SERVICE INFO – INA 0030

Optická změna vodící kladky 532 0138 10

Objednávací č.: 532 0138 10

Obr. 1: 532 0138 10 - staré provedení

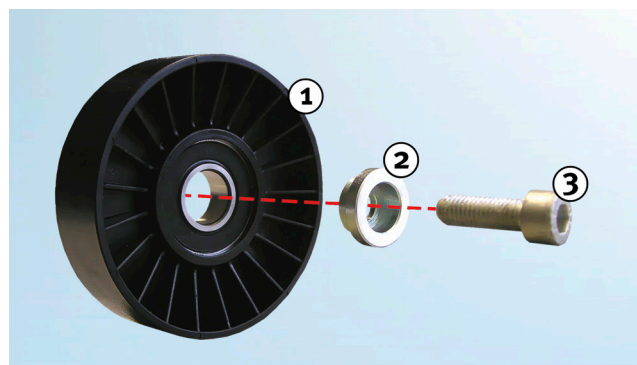
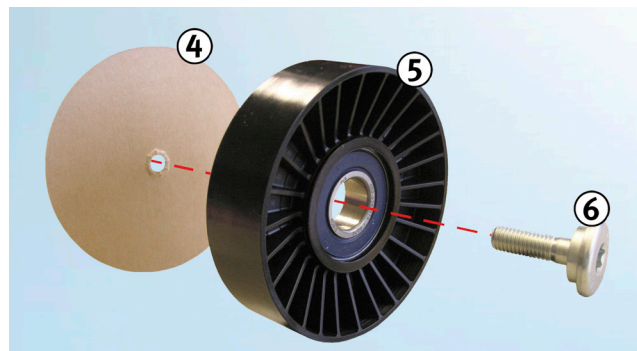
V rámci neustálého vývoje našich produktů byla modifikována vodící kladka s objednávacím číslem 532 0138 10.

Tato servisní informace ukazuje optické odlišnosti „starého“ a „nového“ provedení.

1. Vodící kladka „staré provedení“
2. Distanční díl
3. Šroub

4. Kartonová podložka (zajištění šroubu – před montáží odstranit)
5. Vodící kladka „nové provedení“
6. Šroub (distanční díl je již integrován)
